**AVIS RELATIF À LA PROTECTION
CONTRE LES EVENTUELS EFFETS NOCIFS ET NUISANCES
PROVOQUÉS PAR LES RAYONNEMENTS NON IONISANTS
GÉNÉRÉS PAR DES ANTENNES ÉMETTRICES STATIONNAIRES
Commune : LIBRAMONT-CHEVIGNY - Exploitant : TELENET GROUP
Référence exploitant : LX6170A**

Rapport n° 447 / 2025

Adresse	Wideumont Gare 6800 LIBRAMONT-CHEVIGNY (Libramont-Chevigny)
Coordonnées Lambert belge 72	231920E 68512N
Type d'implantation	Château d'eau
Exploitant	TELENET GROUP
Réf. du site de l'exploitant	LX6170A

Figure 1 : Vue en plan des lieux de séjour et des points de contrôle

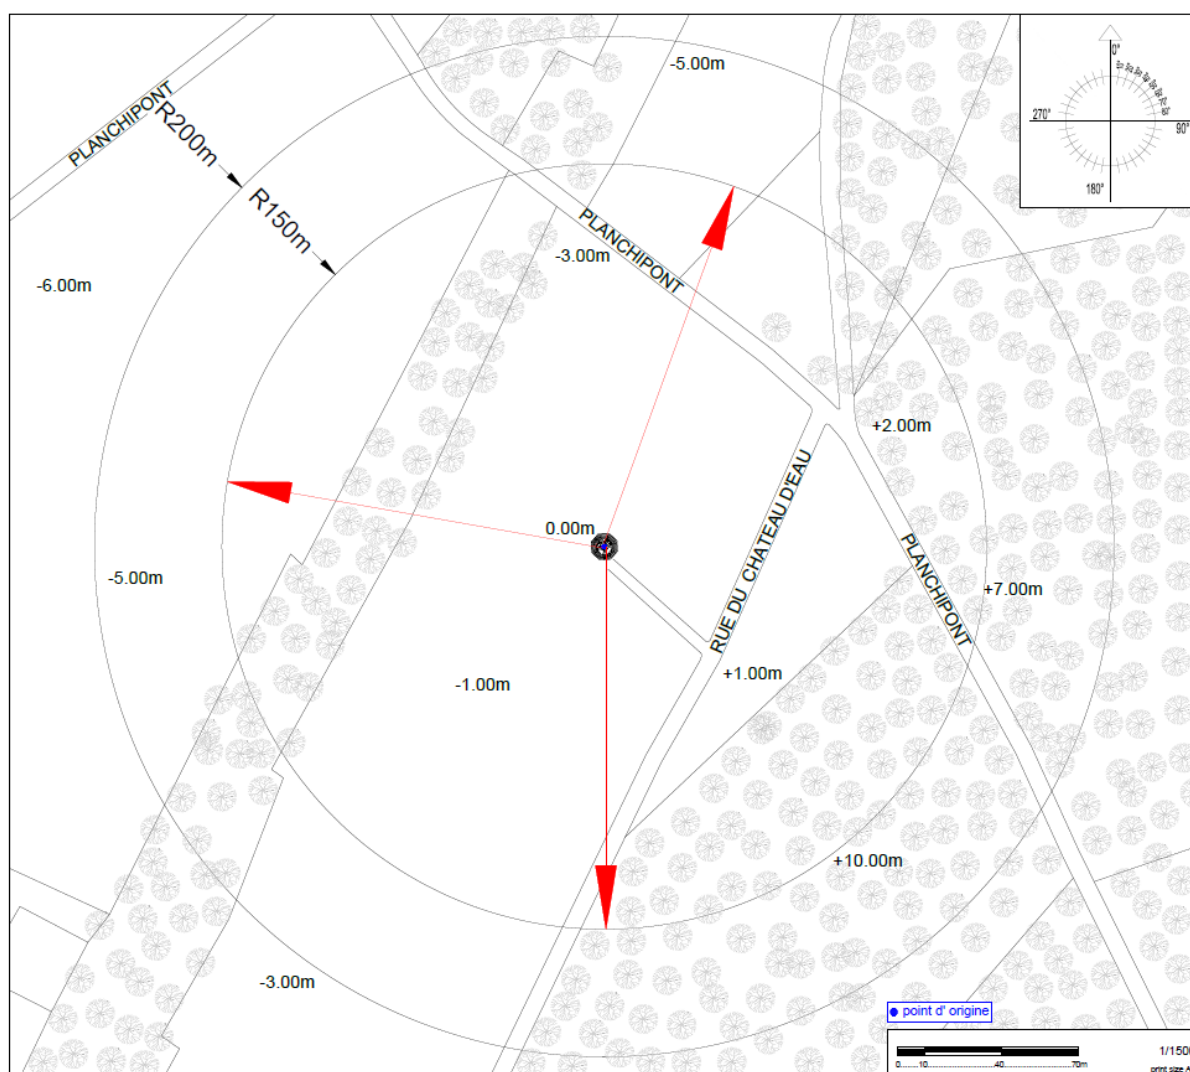
En ce qui concerne les antennes de l'installation mentionnées dans le tableau 1, la distance maximale à laquelle la limite pourrait être atteinte, à l'extérieur, est égale à 92,4 m. S'il n'y a pas de LS à une distance inférieure, les antennes respectent forcément la limite d'immission.

Dans le cas des LS situés à l'intérieur des bâtiments, une atténuation d'obstacle est prise en compte et il en résulte que la distance maximale à laquelle la limite pourrait être atteinte se réduit à 65,4 m.

Figure 2 : Vue en plan des installations d'antennes dans un rayon de 300 mètres autour de l'installation faisant l'objet de la demande d'avis

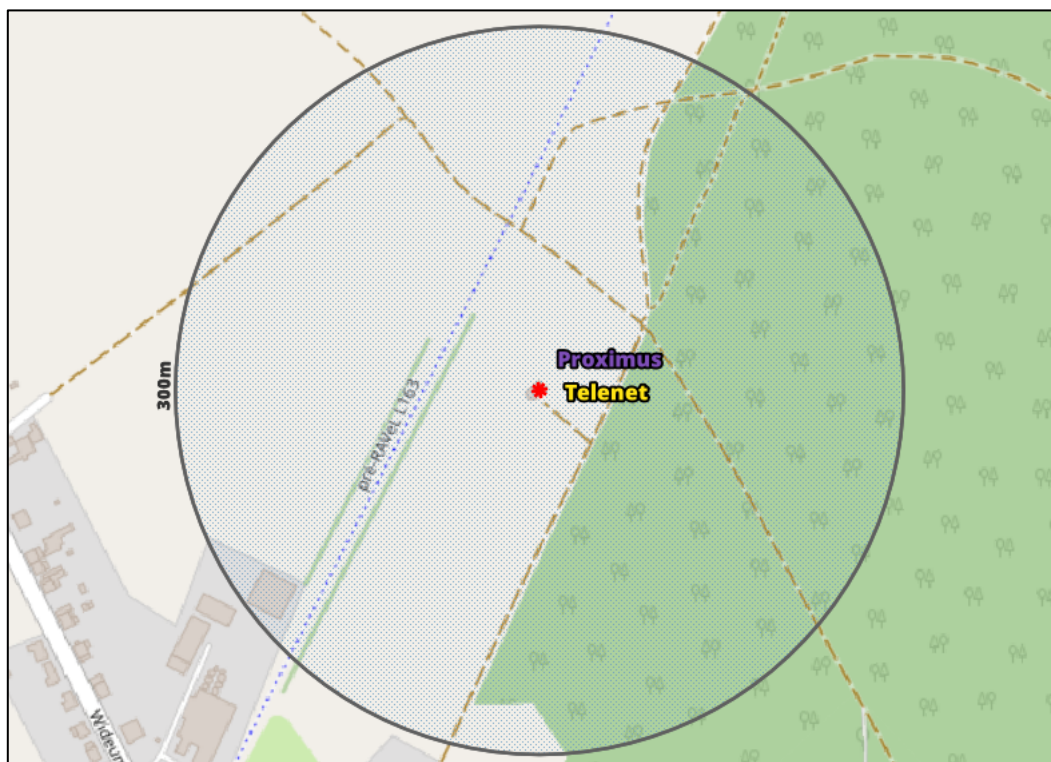
Compte tenu des considérations ci-dessus, il apparaît que l'intensité du rayonnement électromagnétique généré, dans les lieux de séjour situés dans un rayon de 300 mètres autour de l'installation référencée dans le paragraphe 2, par l'ensemble des antennes émettrices stationnaires de l'ensemble des exploitants du même site d'antennes émettrices stationnaires respecte la limite fixée à l'article 4, § 2 du décret.
